# PM Ändring efter granskning

Järnvägsplan för utbyggd depå i Högdalen

Dokumentid/Filnamn: 5100-P51-12-00044

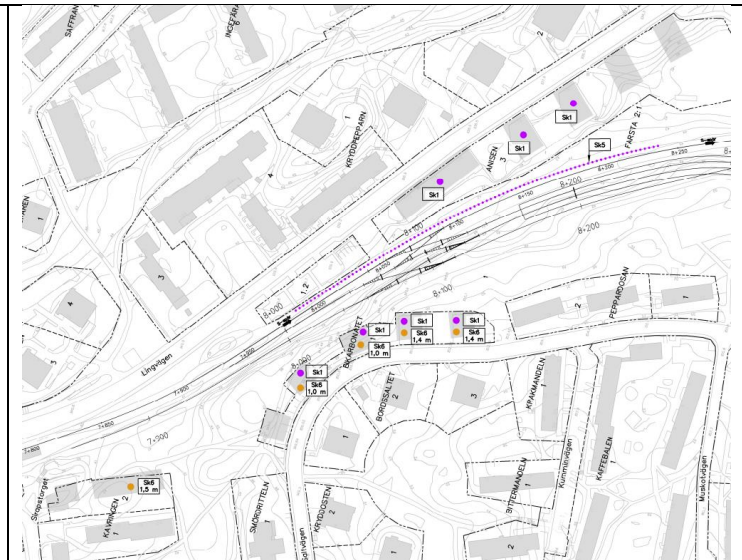
<b>Farstagrenen</b>		
<b>Ritningsnummer</b>	<b>Version 2020-05-04 Rev B (PM Ändring efter granskning 5100-P51-12-00029)</b>	<b>Version 2020-09-04 Rev C (PM Ändring efter granskning 5100-P51-12-00044)</b>
<u>M52-6303-11-A7000-00-2211</u>  Kartbladet har kompletterats med utmärkning av skyddsåtgärderna Sk1 och Sk6 på berörda fastigheter. Revideringen har gjorts för att förtydliga planbestämmelser för skyddsåtgärder för buller.		
<b>Ritningsnummer</b>	<b>Version 2019-09-06 (Granskningshandling)</b>	<b>Version 2020-09-04 Rev A (PM Ändring efter granskning 5100-P51-12-00044)</b>
